2号機燃料取扱設備の設置について

2022年4月12日（第34回）

東京電力ホールディングス株式会社

福島第一原子力発電所 特定原子力施設に係る実施計画変更比較表（第Ⅱ章 2.11 使用済燃料プールからの燃料取り出し設備）

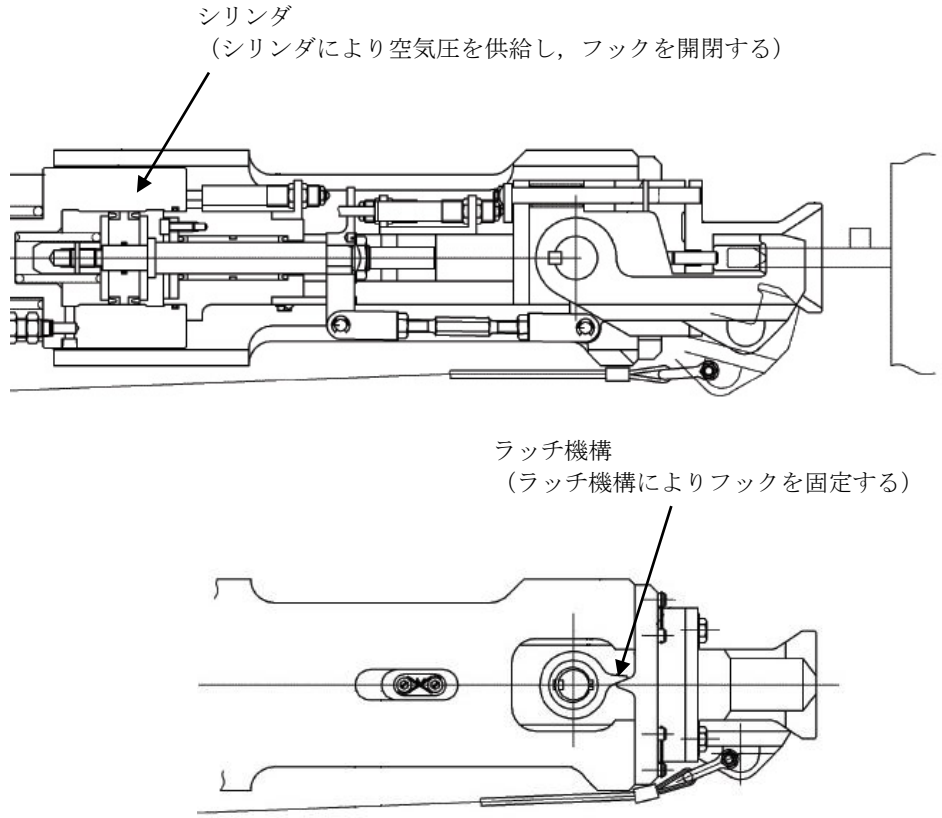
変更前	変更後	変更理由										
(現行記載なし)	<table border="1" data-bbox="1282 279 2368 606"> <thead> <tr> <th data-bbox="1282 279 1507 317">機器名称</th> <th data-bbox="1507 279 2368 317">落下防止対策</th> </tr> </thead> <tbody> <tr> <td data-bbox="1282 317 1507 495">燃料取扱機</td> <td data-bbox="1507 317 2368 495"> (1) 巻上装置は駆動源喪失時にブレーキで保持する構造 (2) 燃料把握機は空気圧源喪失時にフックが開かない構造 (3) 燃料把握機の機械的インターロック (4) 燃料把握機の過荷重時に上昇を阻止するインターロック (5) 燃料把握機は二重のワイヤロープで保持する構造 </td> </tr> <tr> <td data-bbox="1282 495 1507 606">クレーン</td> <td data-bbox="1507 495 2368 606"> (1) 巻上装置は駆動源喪失時にブレーキで保持する構造 (2) 垂直吊具は二重のワイヤロープで保持する構造 (3) 垂直吊具は外れ止め装置を有する構造 </td> </tr> </tbody> </table> <p data-bbox="1282 659 2504 737">燃料取扱機及びクレーンの巻上装置のブレーキは、駆動源喪失時にバネによりブレーキがかかり保持できるスプリングリターン機能を有している。</p> <p data-bbox="1282 791 1810 825">○スプリングリターン式ブレーキの動作原理</p> <p data-bbox="1282 833 2504 953">スプリングリターン式ブレーキは、スプリング力によってピストンをブレーキライニングに押しつけて巻上装置の回転を制動する。油圧シリンダが加圧されると、ピストンがスプリングの力に逆らってブレーキを解放する。</p> <p data-bbox="1282 963 2504 1041">巻上装置を停止させると、再び油圧シリンダが減圧され、スプリング力によってピストンをブレーキライニングに押しつけて巻上装置の回転を制動する。</p> <p data-bbox="1282 1052 2383 1085">スプリングリターン式ブレーキは、燃料取扱機及びクレーンの巻上装置に使用されている。</p> <p data-bbox="1282 1096 2015 1129">以下にブレーキ制動時と、ブレーキ解放時の模式図を示す。</p> <div data-bbox="1282 1184 2368 1661" style="border: 1px dashed red; padding: 10px;"> <table style="width: 100%; text-align: center;"> <tr> <td style="width: 50%; border: 1px solid black; padding: 5px;">ブレーキ解放時</td> <td style="width: 50%; border: 1px solid black; padding: 5px;">ブレーキ制動時</td> </tr> <tr> <td style="text-align: left;">  </td> <td style="text-align: left;">  </td> </tr> </table> </div>	機器名称	落下防止対策	燃料取扱機	(1) 巻上装置は駆動源喪失時にブレーキで保持する構造 (2) 燃料把握機は空気圧源喪失時にフックが開かない構造 (3) 燃料把握機の機械的インターロック (4) 燃料把握機の過荷重時に上昇を阻止するインターロック (5) 燃料把握機は二重のワイヤロープで保持する構造	クレーン	(1) 巻上装置は駆動源喪失時にブレーキで保持する構造 (2) 垂直吊具は二重のワイヤロープで保持する構造 (3) 垂直吊具は外れ止め装置を有する構造	ブレーキ解放時	ブレーキ制動時			2号機燃料取扱設備設置に伴い追記

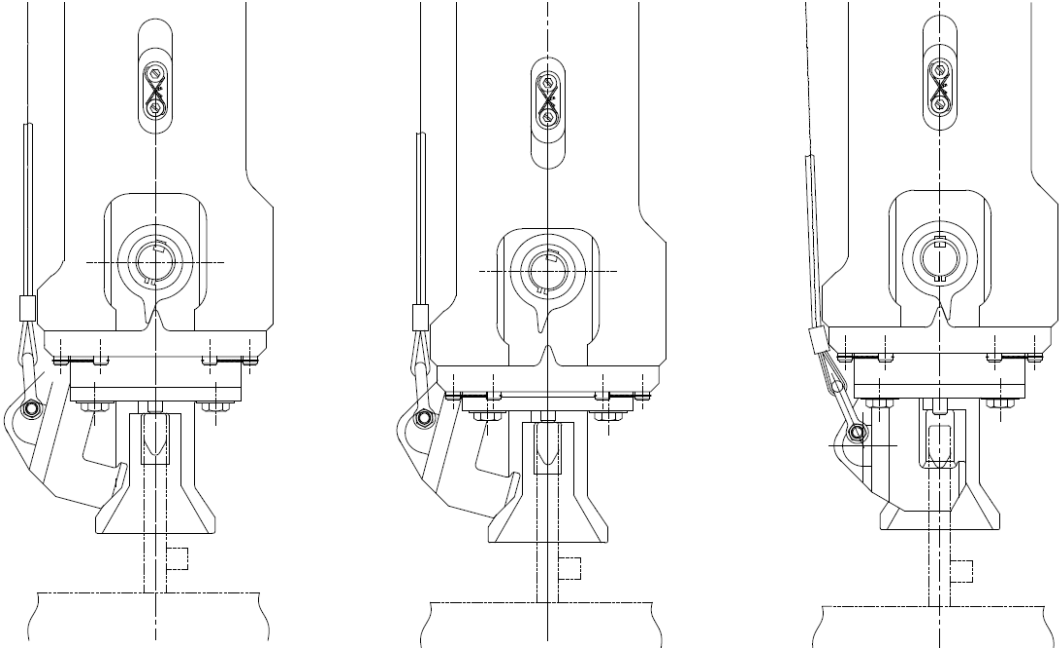
<p data-bbox="1282 659 2504 735"><u>燃料把握機は、フックの駆動に用いる空気圧源が喪失しても、ラッチ機構によりフックが開かないような設計としている。</u></p> <div data-bbox="1294 781 2356 1747" style="border: 1px dashed red; padding: 10px;">  </div>	機器名称	落下防止対策	燃料取扱機	<ul style="list-style-type: none"> (1) <u>巻上装置は駆動源喪失時にブレーキで保持する構造</u> (2) <u>燃料把握機は空気圧源喪失時にフックが開かない構造</u> (3) <u>燃料把握機の機械的インターロック</u> (4) <u>燃料把握機の過荷重時に上昇を阻止するインターロック</u> (5) <u>燃料把握機は二重のワイヤロープで保持する構造</u> 	クレーン	<ul style="list-style-type: none"> (1) <u>巻上装置は駆動源喪失時にブレーキで保持する構造</u> (2) <u>垂直吊具は二重のワイヤロープで保持する構造</u> (3) <u>垂直吊具は外れ止め装置を有する構造</u> 	2号機燃料取扱設備設置に伴い追記
機器名称	落下防止対策							
燃料取扱機	<ul style="list-style-type: none"> (1) <u>巻上装置は駆動源喪失時にブレーキで保持する構造</u> (2) <u>燃料把握機は空気圧源喪失時にフックが開かない構造</u> (3) <u>燃料把握機の機械的インターロック</u> (4) <u>燃料把握機の過荷重時に上昇を阻止するインターロック</u> (5) <u>燃料把握機は二重のワイヤロープで保持する構造</u> 							
クレーン	<ul style="list-style-type: none"> (1) <u>巻上装置は駆動源喪失時にブレーキで保持する構造</u> (2) <u>垂直吊具は二重のワイヤロープで保持する構造</u> (3) <u>垂直吊具は外れ止め装置を有する構造</u>

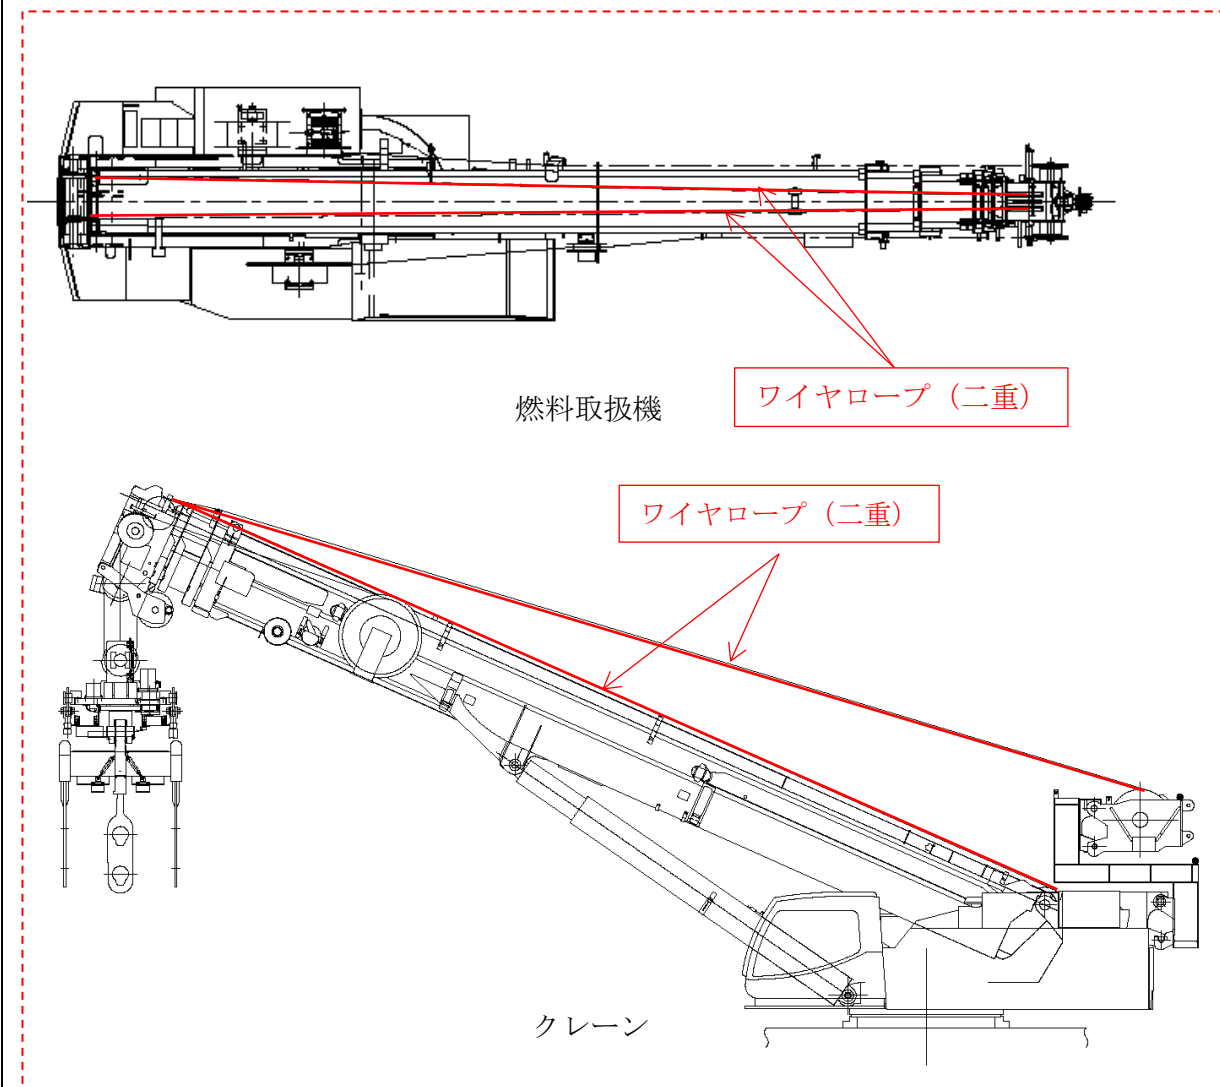
燃料取扱機及びクレーンの巻上装置は、ワイヤロープを二重化し、万一ワイヤロープが1本切断したとしても落下を防止できる設計としている。

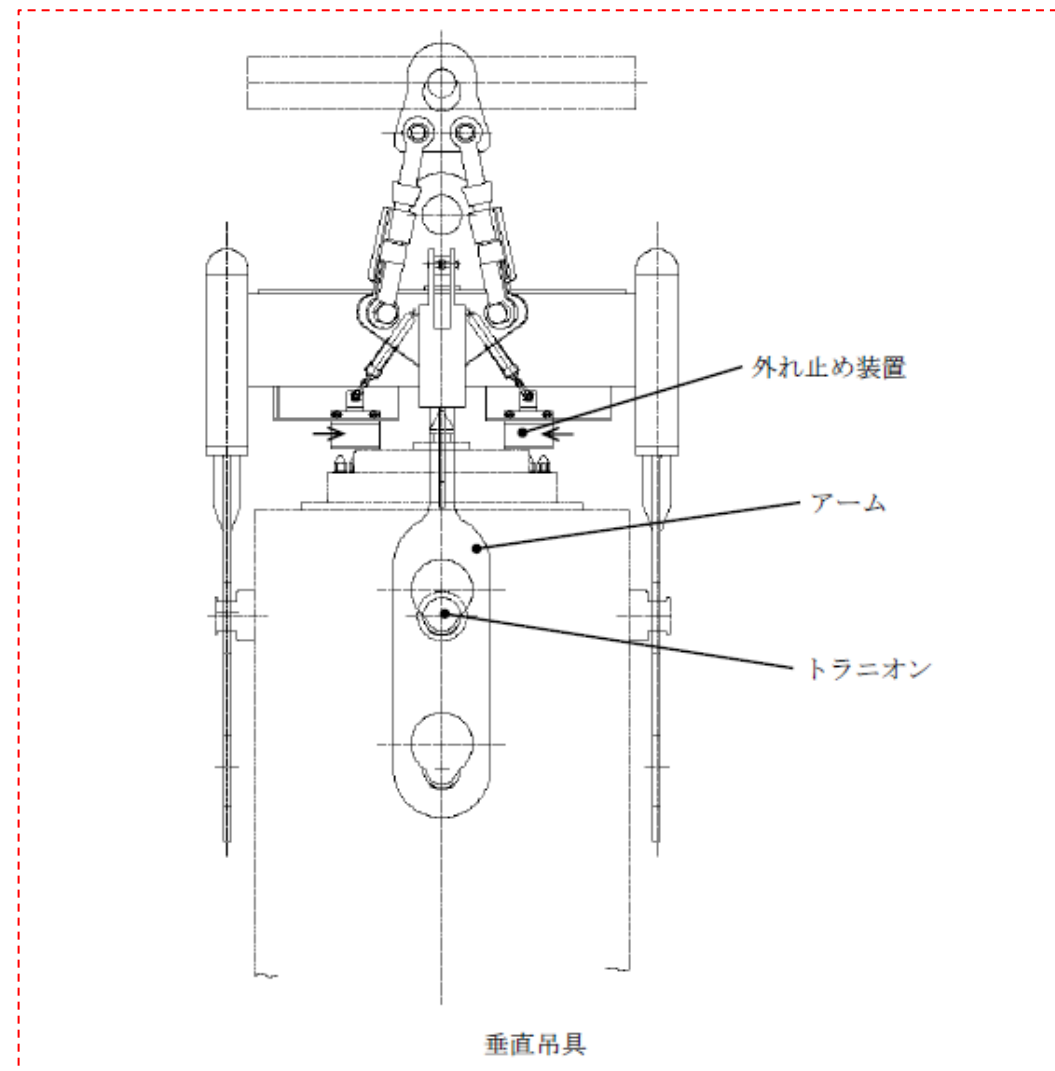
垂直吊具は、構内用輸送容器トラニオンから垂直吊具のアームが外れることを防止する外れ止め装置を有する。

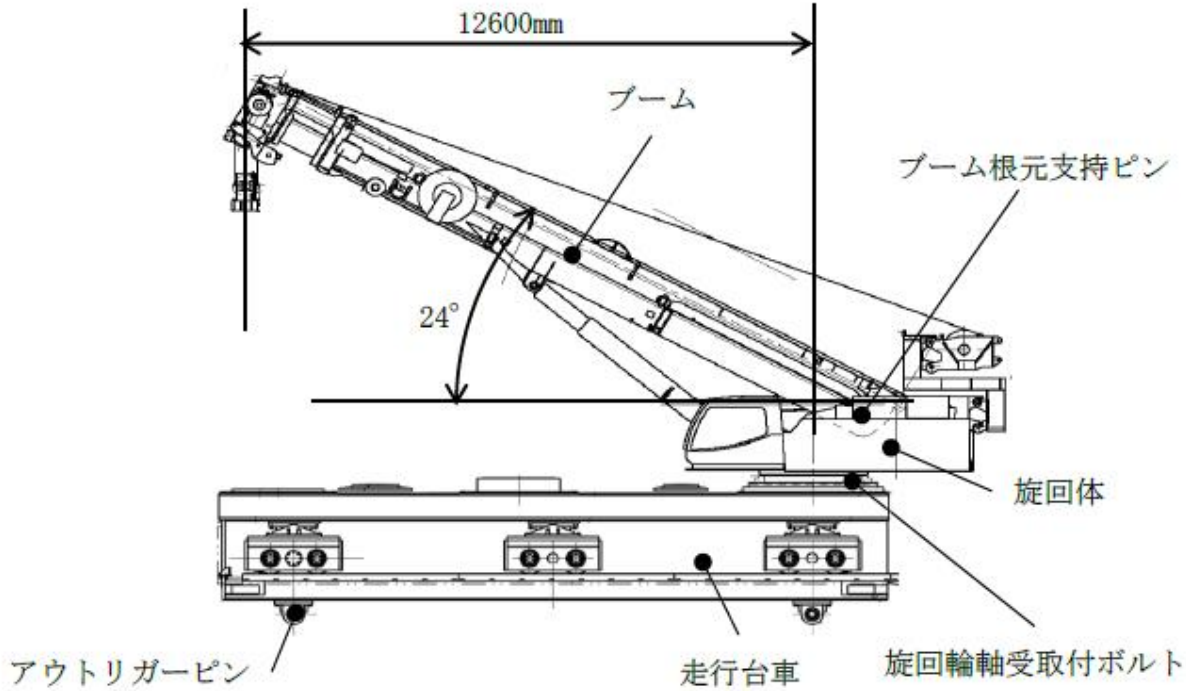
変更前	変更後	変更理由
<p>(現行記載なし)</p>	<p>4.1.2 燃料取扱機</p> <p><u>燃料取扱機は、ランウェイガード上に設置される。燃料取扱機は低床ジブクレーンとし、南北方向に走行する走行台車とその上に設置する旋回体で構成される。燃料取扱機の概要を図4.1.2-1に示す。</u></p> <p><u>燃料取扱機のブームは起伏角度0°の状態では旋回輪中心からみて6800mmから16100mmの範囲で伸縮し、ブーム長さ6800mmに収縮した状態で0°から40°の範囲で起伏する。ブームは旋回体内のブーム根元支持ピンにて支持される。旋回体と走行台車は旋回輪軸受取付ボルトによって支持される。また、燃料取り扱い作業時、ランウェイガードにアウトリガーピンを挿入し、走行方向、鉛直方向の荷重を支持する。</u></p> <div data-bbox="1308 632 2487 1461" style="border: 1px dashed red; padding: 10px;"> <p style="text-align: center;">図 4.1.2-1 燃料取扱機の概要</p> </div>	<p>2号機燃料取扱設備設置に伴い追記</p>

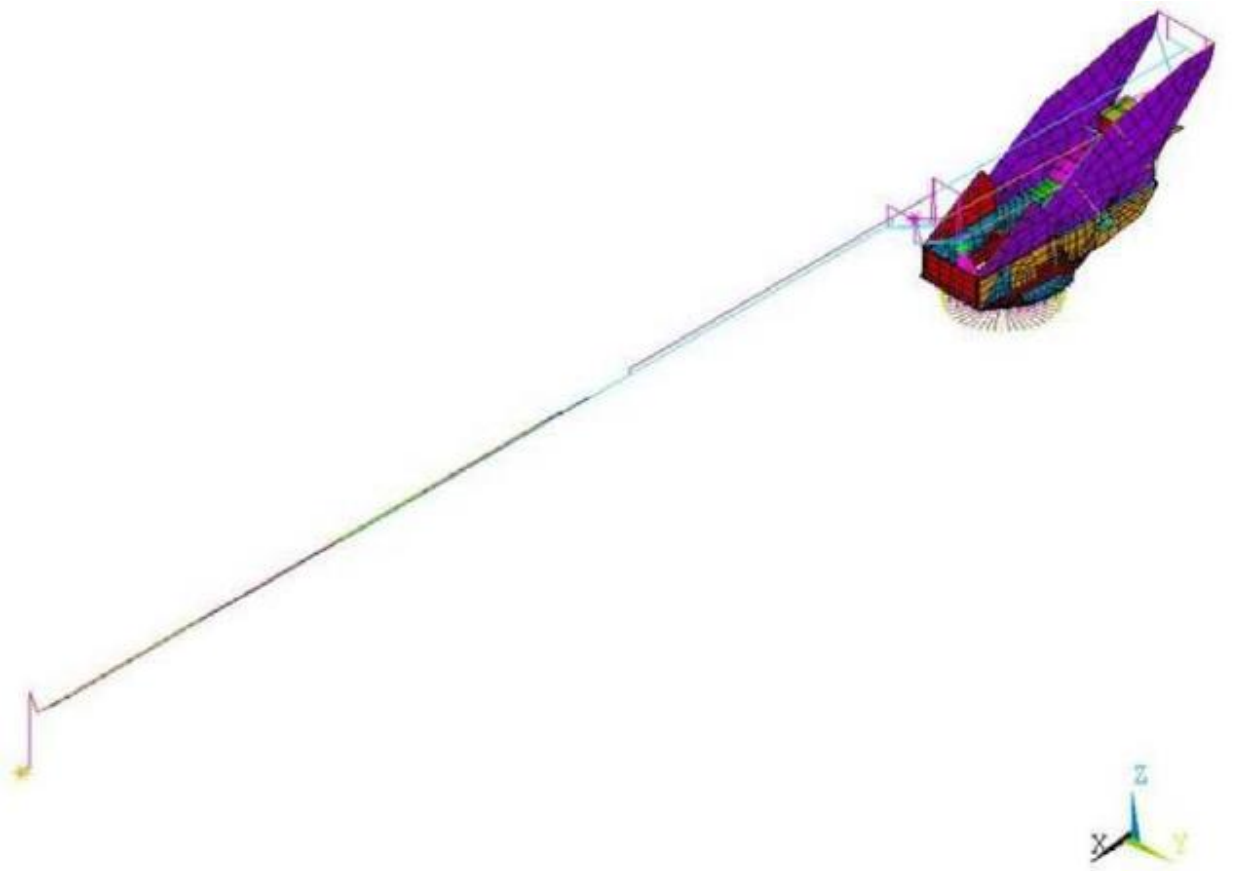
変更前	変更後	変更理由
(現行記載なし)	<p>(2) <u>燃料取扱機の地震応答解析</u></p> <p><u>燃料取扱機のうち、旋回体については地震応答解析モデルにより計算機コード「ANSYS」を用いたモーダル解析による応答スペクトル解析により行う。走行台車については、解析から得られた旋回体からの反力を考慮し、応力評価式を用いて評価する。</u></p> <p>1) <u>設計震度</u></p> <p><u>旋回体への入力地震動は、基準地震動 S_s を入力したときのランウェイガーダの原子炉建屋側走行台車停止位置の床応答スペクトルを用いる。床応答スペクトルを図 4.2-1 に示す。この床応答スペクトルは、走行台車各車輪位置で想定される床応答スペクトルを包絡したものである。</u></p> <p><u>走行台車は剛性が高いため、ランウェイガーダ上の最大応答加速度の 1.2 倍の加速度を用いて設計震度を設定する。</u></p> <div data-bbox="1299 758 2496 1339" style="border: 1px dashed red; padding: 10px;"> <p style="text-align: center;">図 4.2-1 床応答スペクトル</p> </div>	2 号機燃料取扱設備設置に伴い追記

図 4.3-2 地震応答解析モデル

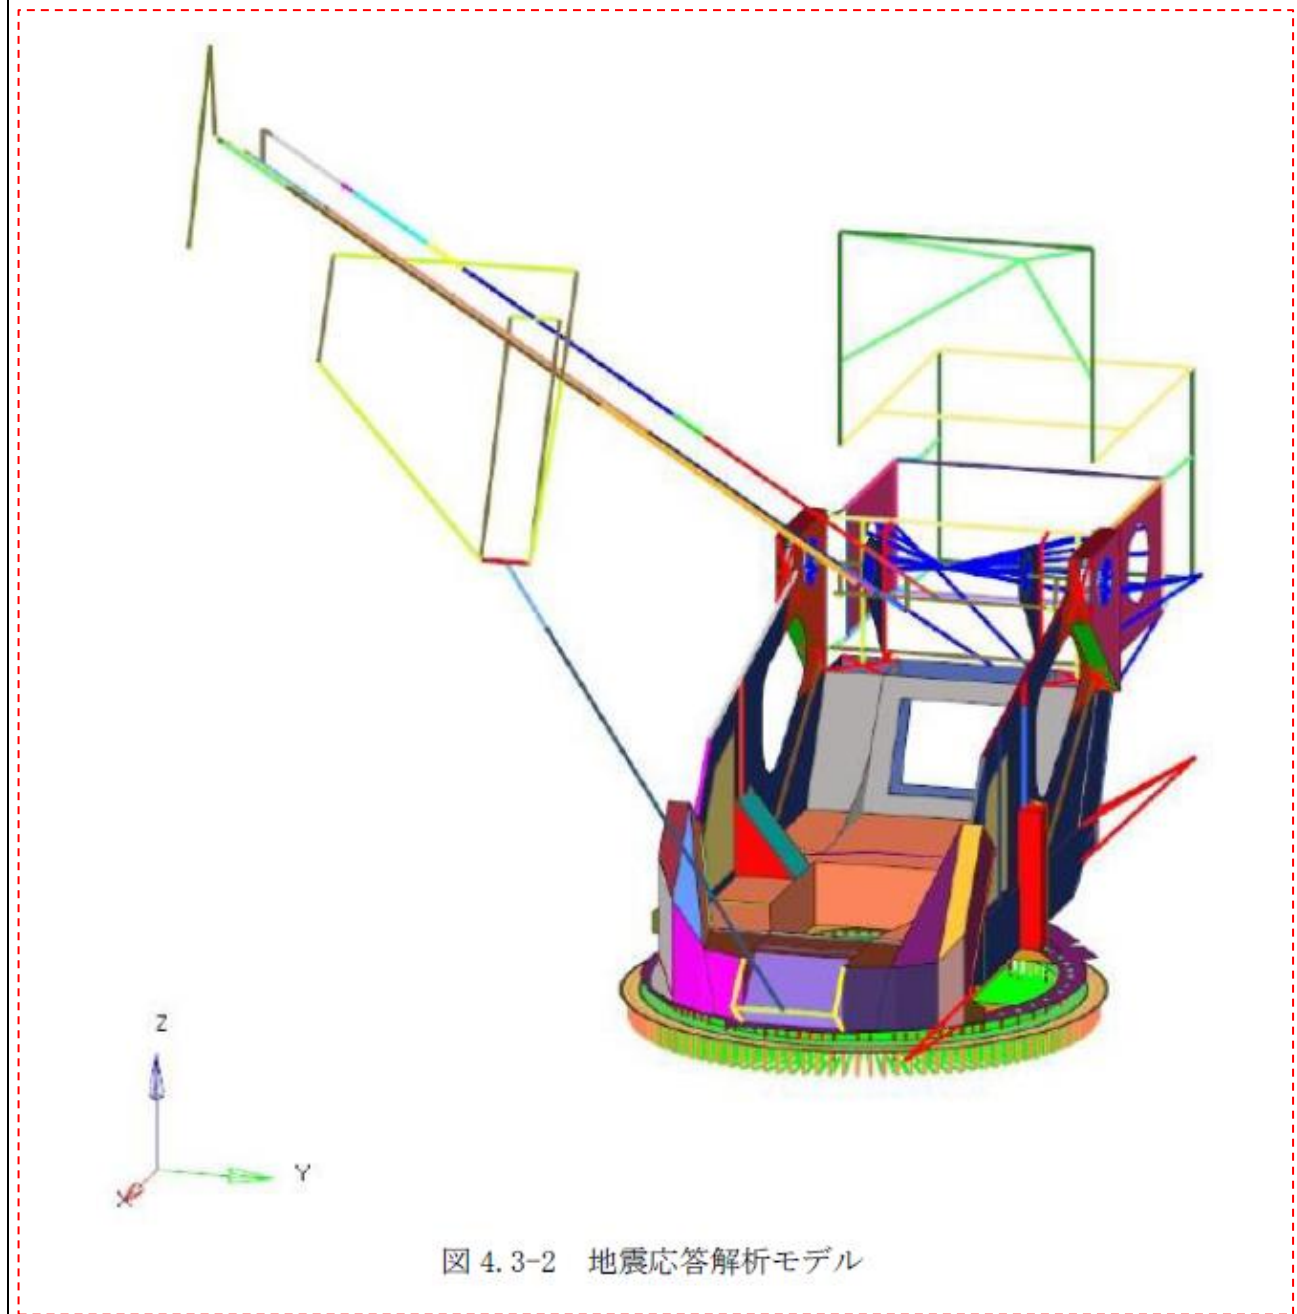
解析モデルは、旋回輪軸受取付ボルトを取り合い点として、旋回体と走行台車に分割して評価する。旋回体の地震応答解析モデルを図 4.3-2 に示す。旋回体はビームとシェルでモデル化し、旋回輪軸受取付ボルトを拘束点とする。走行台車はH型又は箱型断面を有するフレームにて構成し、旋回体からの反力を考慮するものとする。

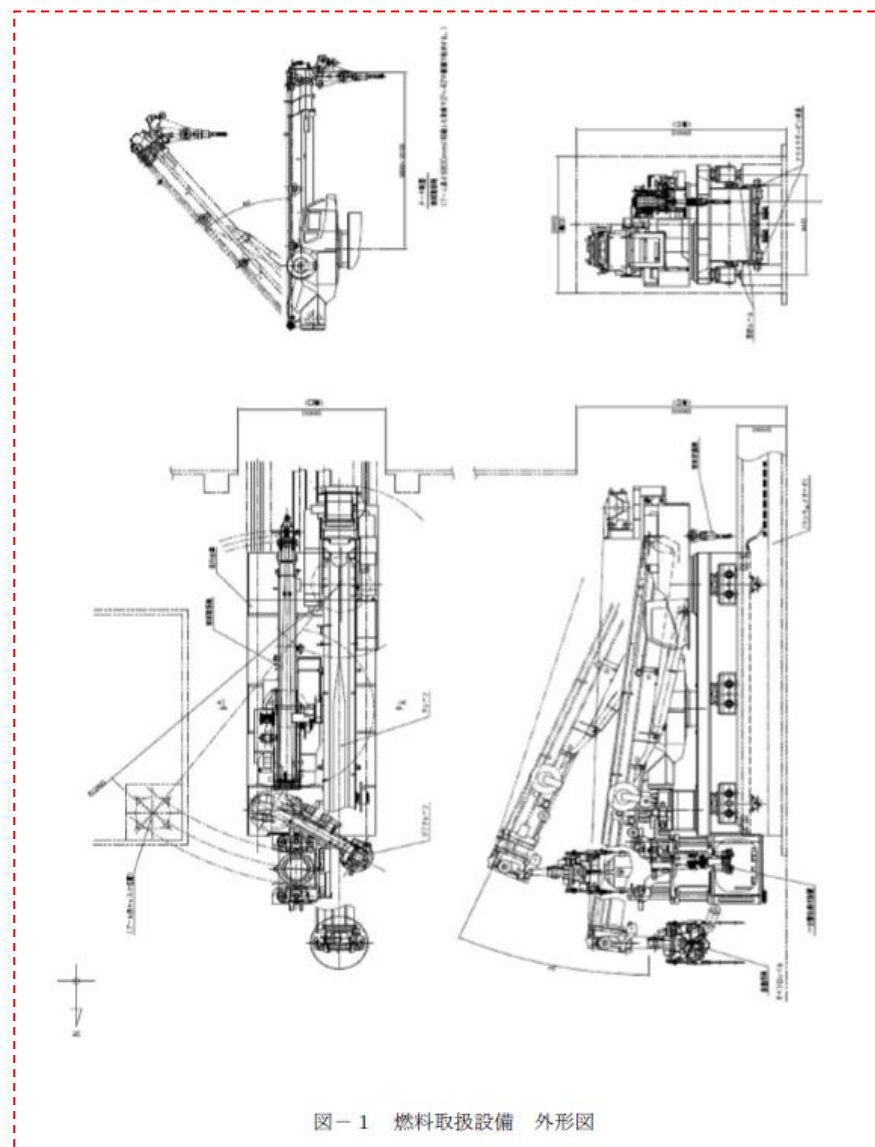
変更前	変更後	変更理由																							
<p>(中略)</p> <p>(現行記載なし)</p>	<p>(中略)</p> <p style="text-align: right;"><u>添付資料-4-1 別添-3</u></p> <p style="text-align: center;"><u>2号機燃料取扱設備の耐震性に係る確認事項</u></p> <p><u>2号機燃料取扱設備の耐震性に係る主要な確認事項を表-1に示す。また、燃料取扱設備の外形図を図-1に、燃料取扱設備主要部材一覧を表-2に示す。</u></p> <p style="text-align: center;"><u>表-1 2号機燃料取扱設備の耐震性に係る確認事項</u></p>
